监 理 通 知 单

工程名称：肇源县通威 100MW 渔光一体光伏发电项目

编号：ZYYG-ZHJL-852-TZD-037

事由：关于升压站 35kV 预制舱施工事宜

问题 1: 基础混凝土两侧采用粉细砂进行了回填

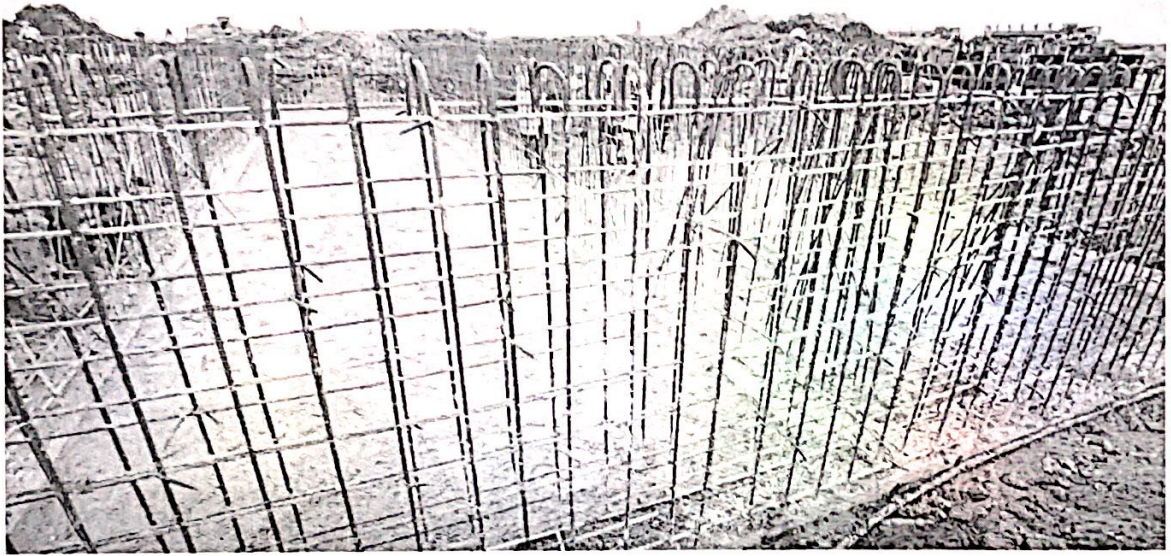
- 1、基础混凝土两侧采用粉细砂进行了回填，不满足设计图纸要求（中、粗砂回填）；
- 2、35kV 预制舱墙体转角缺竖向钢筋，拉筋弯钩角度不符合设计要求的 135° ；

要求你方立即对以上问题进行整改，未完成整改严禁后续工序施工，施工中应严格按照设计要求的防冻胀措施进行基础回填施工；
